中深度処分対象廃棄物の放射能濃度決定方法の基本手順の技術評価に関する
日本原子力学会への説明依頼事項（その1）への回答

2021年11月5日
(一社) 日本原子力学会
標準委員会

図 F.4—PWR 制御棒の放射化計算フロー図

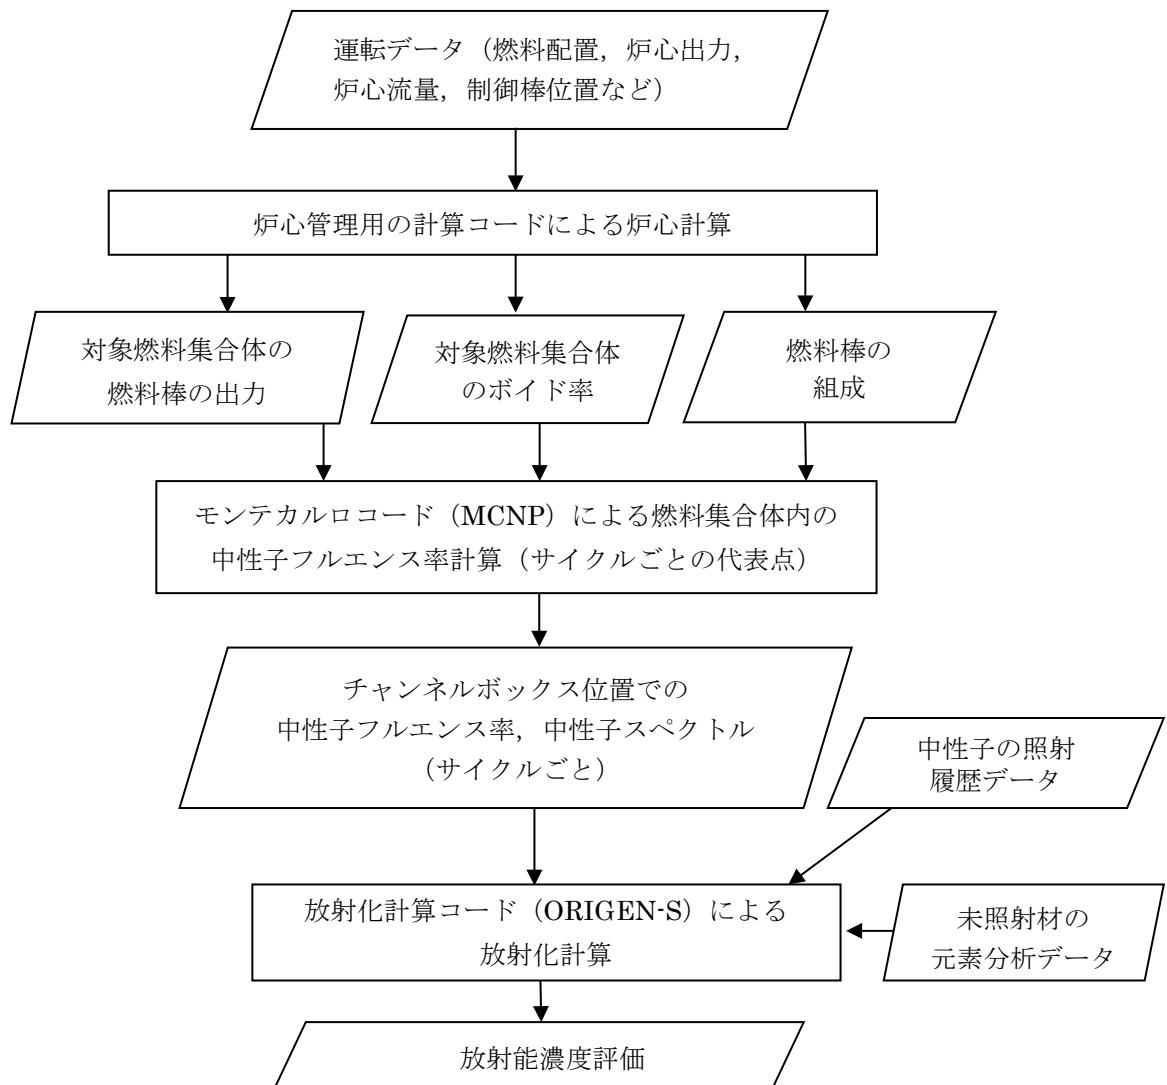
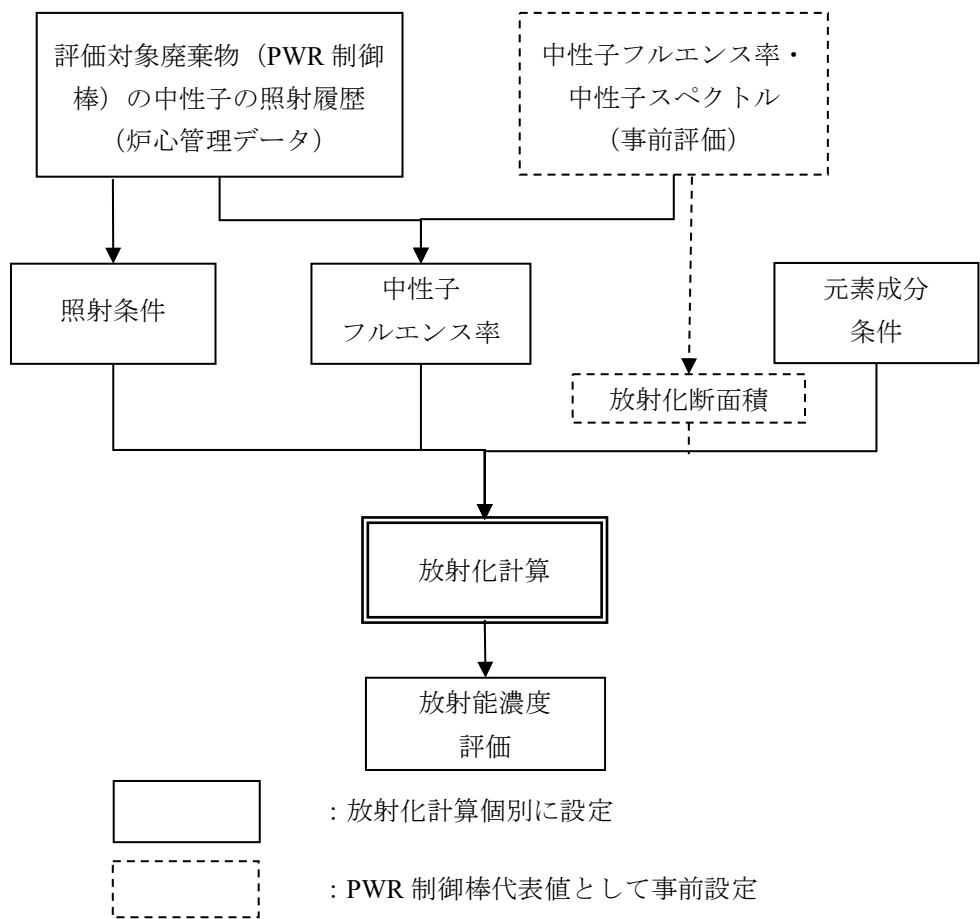
3. 「5.2.3.4 濃度分布評価法」に、「原子炉内の固定された放射化金属等は、元素成分条件及び照射条件（時間）が同じで、原子炉内での設置部位の中性子フルエンス率だけが異なる」とありますが、対象部位によっては中性子スペクトルの変動のケースも考えられ、その変動性を踏まえた放射化断面積の条件に影響する可能性が考えられます。中性子フルエンス率だけとしている理由について説明してください。

中性子スペクトルの変動は、標準 6.1.2.3 b) 及び附属書 D の D.5.1 に示しますように放射化断面積に中性子スペクトルの特性を考慮して反映します。

したがって、標準 6.1.2.1 に示します放射化計算の入力条件としては、「元素条件」及び「照射条件」及び「中性子条件（中性子フルエンス率・中性子スペクトル）」ですが、標準 5.2.3.4 では、放射化計算の入力条件の内、「元素条件」及び「照射条件」は一定で、かつ、中性子スペクトルは放射化断面積のパラメータに反映されますので、「中性子フルエンス率だけ」との表現としています。

例えば、BWR のチャンネルボックス及び PWR の制御棒では、放射化断面積への反映方法が使用する放射化計算コードによって、次のように異なります。

ORIGEN-S 中性子スペクトルを表すインデックスによって、計算コードの内部にて放射化断面積を計算

(附属書 F の図 F.1 参照 : BWR のチャンネルボックスの例)

ORIGEN2 中性子スペクトルを考慮した放射化断面積を作成

(附属書 F の図 F.4 参照 : PWR 制御棒の例)

このように、いずれの計算コードでも中性子スペクトルは、最終的に放射化断面積として考慮します。

図 J.4—ZrTN804D (BWR チャンネルボックス) の放射能濃度の評価例（管理指標：集合体平均燃焼度）

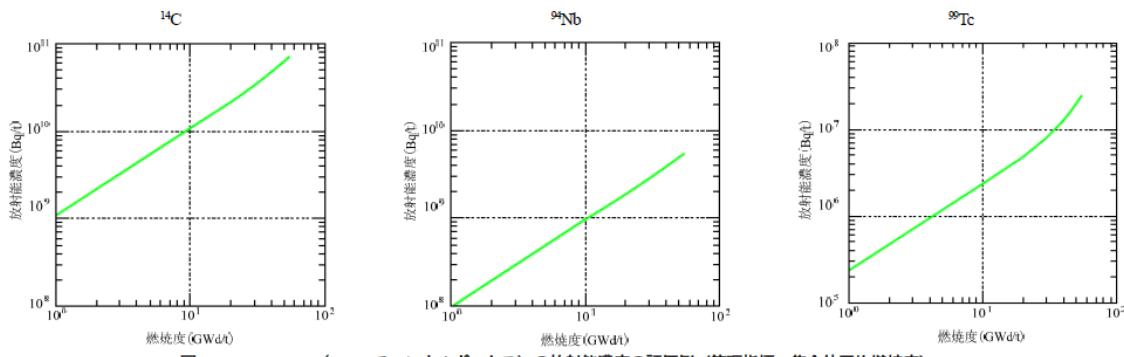
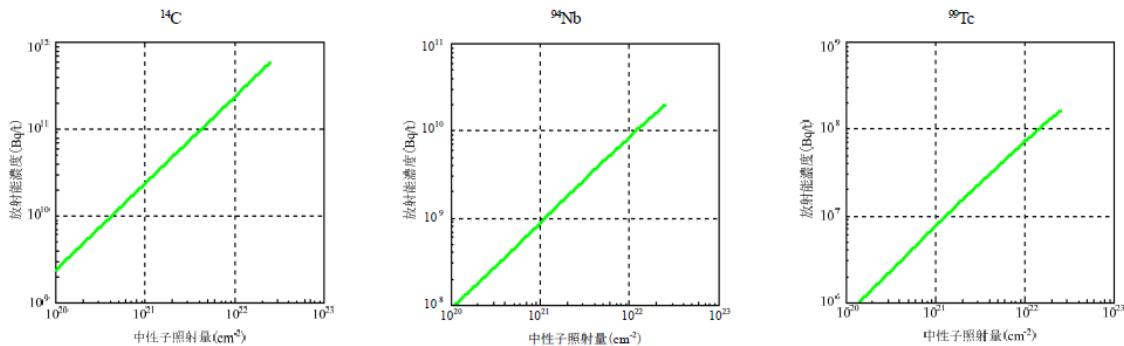
- (1) 「したがって、この方法は、評価対象とする放射化金属等に対する照射量と比例する因子が原子力発電所などで管理され管理指標として利用できること、又は対象物の代表的な、若しくは保守的な中性子フルエンス率が設定できることが適用の条件となる。」とありますが、「又は」として入る理由（どちらか片方でよい理由）について説明してください。
- (2) 「管理指標の例として、中性子の照射量（中性子フルエンス率と中性子の照射時間の積）に比例する因子を用いることが示されており、例として燃焼度が挙げられていますが、そのほかの管理指標としてどのようなものが想定されるか説明してください。
- (3) 例えば放射能濃度の単位として Bq/t (F. 2. 4) と Bq/g (表 K. 2) が混在していますが、本標準において使用する単位系について説明してください。
- (4) (2)式は、換算係数に管理指標を乗じることで放射能濃度を算出するとしていますが、管理指標としては、累積照射時間、燃焼度が例として示されて

放射能濃度を求めるための管理指標には、燃焼度の他に、累積照射時間、照射量があります。集合体平均燃焼度と、中性子の照射量との換算係数について、それぞれを管理指標として評価した一例を附属書 J の図 J.4 及び図 J.5 に示しています。

また、これらの管理指標は、原子力発電所のプロセス計算機によって管理されており、信頼できる管理指標です。

図 D.1—区間推定法による放射化計算の入力データの基本設定フロー

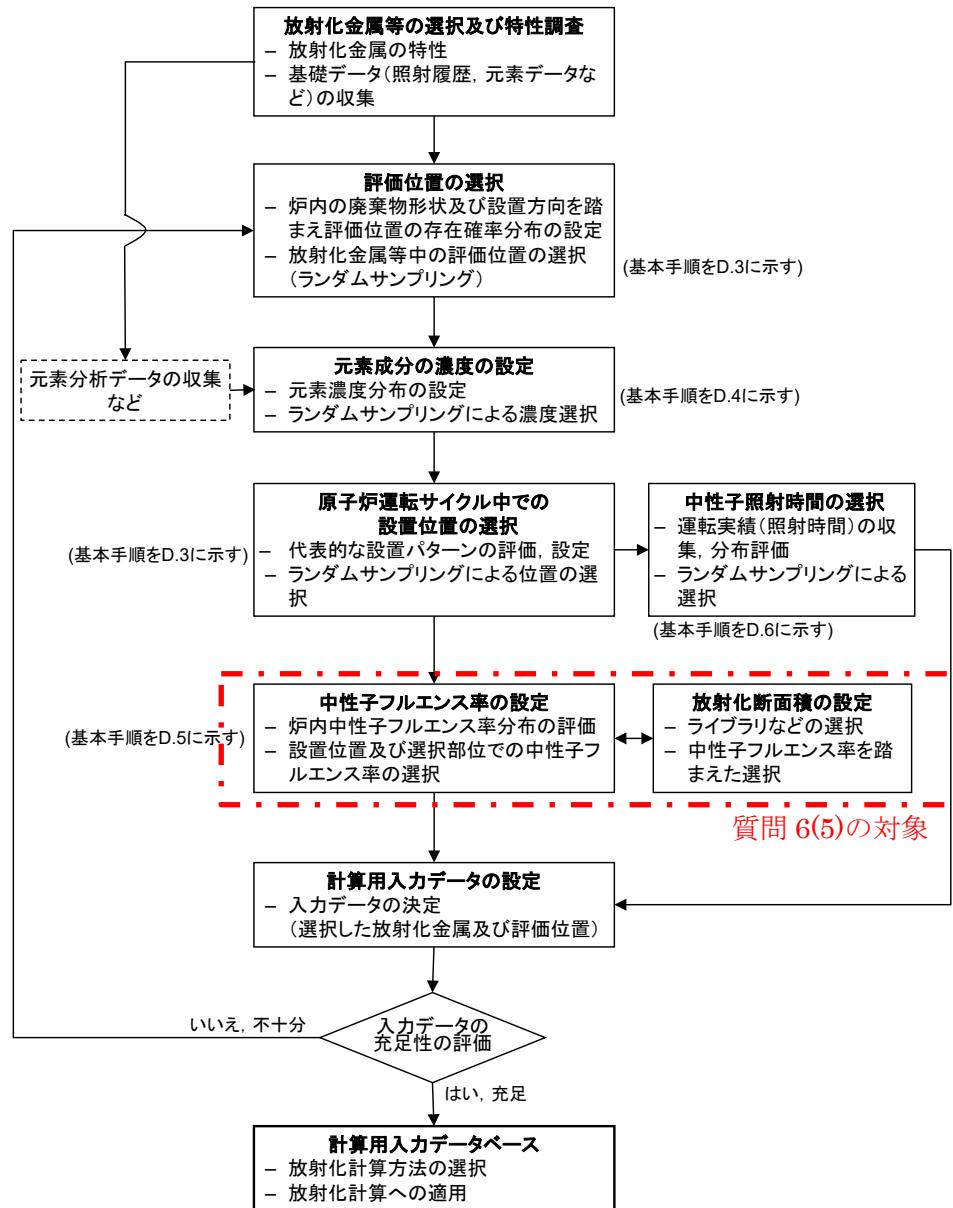
- (1) 各入力条件の設定は「代表的な条件」または「ランダムサンプリング」となっていますが、本標準の目的を「最大放射能度を超えないこと」とした場合に「保守的な条件」としなくてよい理由を説明してください。
- (2) 「代表的な条件」と「ランダムサンプリング」を使い分ける際の条件を説明してください。また、同一の放射化金属等について、「代表的な条件」と「ランダムサンプリング」それぞれの手法で計算した際の、計算結果の同等性を説明してください。
- (3) 「評価位置の選択」のボックスに「評価位置の存在確率分布の設定」がありますが、D.3に記載がないので、存在確率分布の設定方法を説明してください。
- (4) ランダムサンプリングを行う場合の計算の繰り返し回数の考え方について説明してください。
- (5) 「中性子フルエンス率の設定」のボックスと「放射化断面積の設定」のボックスの間に両矢印になっていますが、その意味を説明してください。

(6) 「入力データの充足性の評価」については、附属書 A.4 妥当性確認の例において、「なお、区間推定方法に必要な放射化計算結果の数は、図 A.2 に示す放射化計算の数による Key 核種濃度と難測定核種濃度との相関係数の安定性の評価などによって、把握できる。」とあり、図 A.2 「に放射化計算数の増加に伴う相関係数（平均、95%信頼下限値）の安定性のイメージ」が示されていますが、これを用いて具体的にどのように充足性を判断するのか説明してください。

標準は、最大放射能濃度及び総放射能量の評価を対象としており、「代表的な条件」(保守的な条件での最大放射能濃度の評価)、または「ランダムサンプリング」(放射能濃度分布などの評価)を適用することによって、これらを評価します。

この「ランダムサンプリング」は、評価対象の全体を網羅する条件範囲からランダムに入力データの抽出を行って入力条件を設定しますので、その計算結果が示す放射能濃度の分布（分布から平均値、最大値が評価可能）、又は濃度比の分布（分布から平均値、最大値が評価可能で、スクリーニングレベルのような制限の考え方も適用可能）を使用することによって、廃棄体の最大放射能濃度を評価することができます。

標準は、示しています各手法間の同等性を求めているものではありません。また、保守性を確保した評価方法とする基本的な考え方としては同等ですが、適用する保守性の取り方によっては、各手法で評価した結果は必ずしも一致するものではありません。

評価位置の存在確率分布の設定は、附属書 D の表 D.2 に示しています。原子炉内の機器などの設置方向に応じて、基本的に設置方向が軸方向の場合は「一様分布」、径方向の場合は「該当部の面積比に応じた分布」で設定します。

ランダムサンプリングを行う場合の計算の繰り返し回数は、標準 6.1.3.3.2 に示します次の考え方で、データ数の充足度の評価によって安定と判断されるまでの計算回数になります。

「中性子フルエンス率の設定」のボックスと「放射化断面積の設定」のボックスの間が両矢印になっていますのは、放射化計算は中性子フルエンス率と放射化断面積（中性子スペクトルを考慮して設定）とによって影響を受けますので、標準 6.1.2.3 b)に示しますように、相互の関係を把握した上での設定が必要なため、矢印を両方向にしているものです。

入力データ数（すなわち、計算回数に相当します）の充足性を判断する方法としましては、標準6.1.3.3.2に示します次の考え方によって判断します。

図 1群実効核反応断面積ライブラリの作成フロー

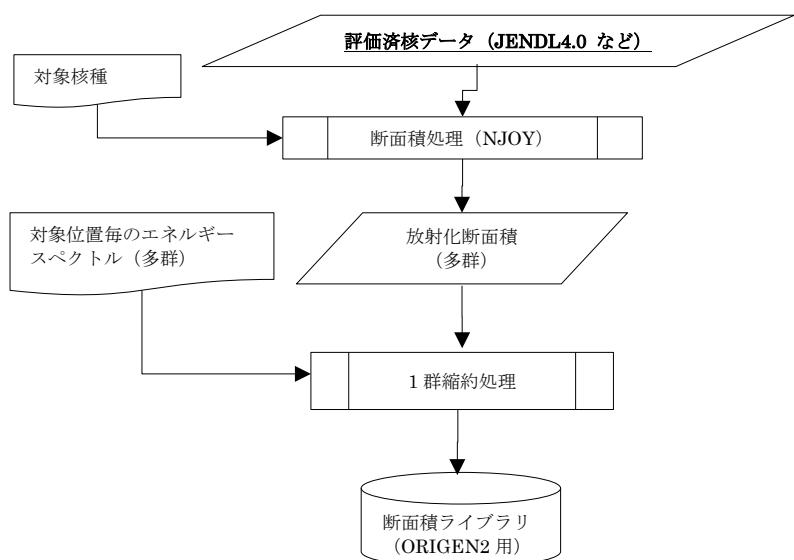
- (1) 「群定数」及び「1群実効断面積」について説明してください。
- (2) 「中性子スペクトル評価の結果などによって放射化範囲の中性子スペクトルの特性を考慮して固有の断面積を作成することもある。」との記載について、具体的にどのような方法を探るのか説明してください。
- (3) 「1群実効断面積の作成に影響を与える中性子スペクトルの特性については、あらかじめ把握しておく必要がある。」との記載について、具体的な実施内容と、1群実効断面積のみでよい理由を説明してください。
- (4) 中性子条件を「中性子フルエンス率」、「中性子スペクトル」及び「放射化断面積」に大別していますが、本項の説明は中性子フルエンス率と放射化断面積の設定における基本的な考慮事項に留まっています。中性子スペクトルの設定における基本的な考慮事項を説明してください。

「中性子スペクトル評価の結果などによって放射化範囲の中性子スペクトルの特性を考慮して固有の断面積を作成することもある。」については、ORIGEN2 コードシリーズの手順です。ORIGEN2 コードシリーズについては、原子炉内で照射される放射化金属等（制御棒、バーナブルポイズン棒などの運転中廃棄物）に対しては、原子炉内の燃料領域のスペクトルで縮約された既存の 1 群実効断面積ライブラリ（ORLIB-J40 など）が使用できますが、燃料領域以外など中性子スペクトルが異なる位置の放射化金属等（バッフルなどの解体廃棄物）に対しては、当該位置の中性子スペクトルを反映した 1 群縮約断面積を準備する必要があります。断面積の作成フローを下図に示します。

表 I.14—ZrTN804D(BWR チャンネルボックスの本体)の照射時間の出現頻度分布の設定

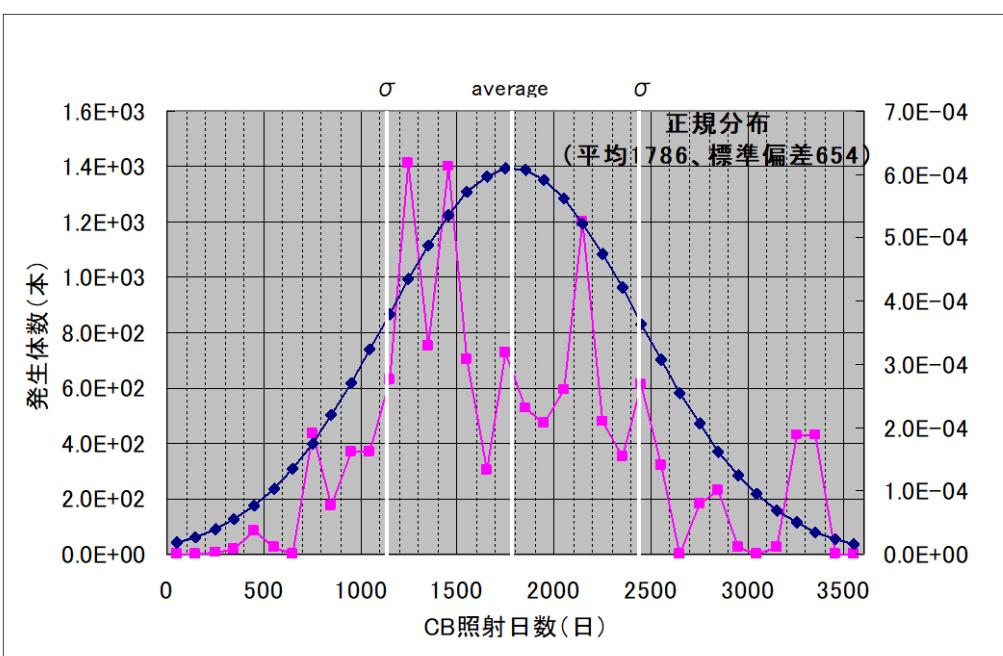
16. 「D. 6. 1 中性子の照射条件設定の基本的考え方」の「表 D. 8—プラント寿命中における中性子の照射時間及び照射停止時間の基本的考え方」において、照射時間（合計）の頻度分布による設定について、中性子の照射時間（合計）の実績などで適切な分布形状（例えば、正規分布）を設定するとありますが、実際の運転実績から考えられる照射実績は何らかの分布に従うものなのか、また分布の選定はどのような判断基準で行うのか、具体例をもって説明してください。

BWR チャンネルボックスの場合、附属書 I の表 I.14 に示すように、約 13,000 体の燃料集合体の燃焼度の実態調査結果より、燃焼度が正規分布となっていることを把握し

ています。

燃焼度が正規分布であれば、燃焼度に比例する照射時間の頻度分布も正規分布なります。
